Expediente:	053180245284		
Radicado:	RE-02178-2026		
Sede:	REGIONAL VALLES		
Dependencia:	DIRECCIÓN REGIONAL VALLES		
Tipo Documental:	RESOLUCIONES		
Fecha:	25/06/2026	Hora:	07:47:35
Folios:	4

RESOLUCION

POR MEDIO DE LA CUAL SE ACOGEN UNOS DISEÑOS (PLANOS Y MEMORIAS DE CÁLCULO) DE LA OBRA DE CAPTACIÓN Y CONTROL DE CAUDAL Y SE ADOPTAN OTRAS DETERMINACIONES.

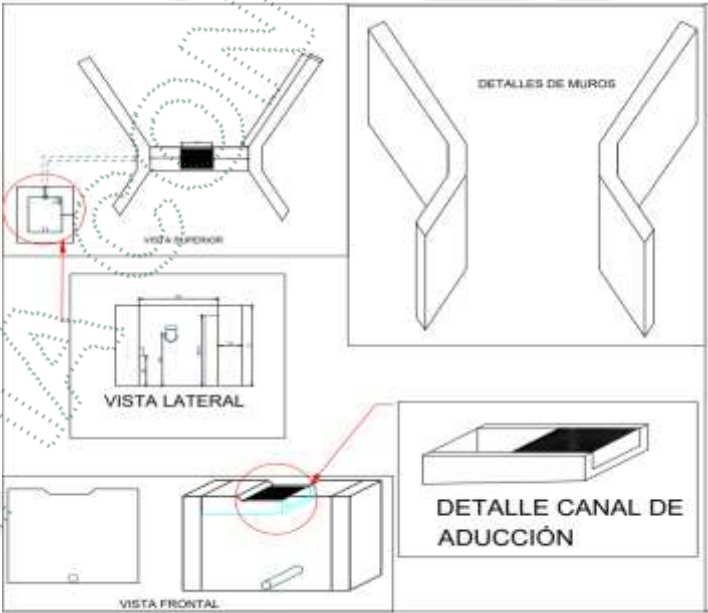
Mediante radicado CE-18340-2025 se reportan los valores para la rejilla a implementar en el punto de captación, así como el formato en Excel en el cual se evidencian los respectivos cálculos, siendo estos los siguientes:

A continuación, se presenta el diseño de la obra de control de caudal, se evalúa únicamente la obra de control de caudal, la cual en este caso corresponde al diseño de la rejilla, dado que el acueducto ya cuenta con obra de captación construida en mampostería. Es de aclarar que si dicha estructura se piensa modificar deberá realizarse el respectivo trámite de ocupación de cauce.

Se presentan los diseños, planos y memorias de cálculo de la obra de control de caudal, de acuerdo al área neta y la velocidad entre barros se obtiene un caudal teórico a derivar de 1,8 L/s, caudal similar al otorgado por la Corporación en la Resolución RE-01871-2025 del 23 de mayo de 2025 (1,79 L/s).

ARTÍCULO PRIMERO. ACOGER LOS DISEÑOS (PLANOS Y MEMORIAS DE CÁLCULO) DE LA OBRA DE CAPTACIÓN Y CONTROL DE CAUDAL, a implementarse sobre la fuente “Quebrada La Pastorcita”, presentados por la **ASOCIACIÓN DE USUARIOS DEL ACUEDUCTO DE LA VEREDA ROMERAL**, con Nit 811002916-2, a través de su representante legal **FRANCISCO LUIS GALLEGO ÁLZATE**, identificado con cédula de ciudadanía número 70.752.974, o quien haga sus veces al momento, ya que al hacer el desarrollo de las fórmulas se garantiza teóricamente la derivación de del caudal otorgado por Cornare.
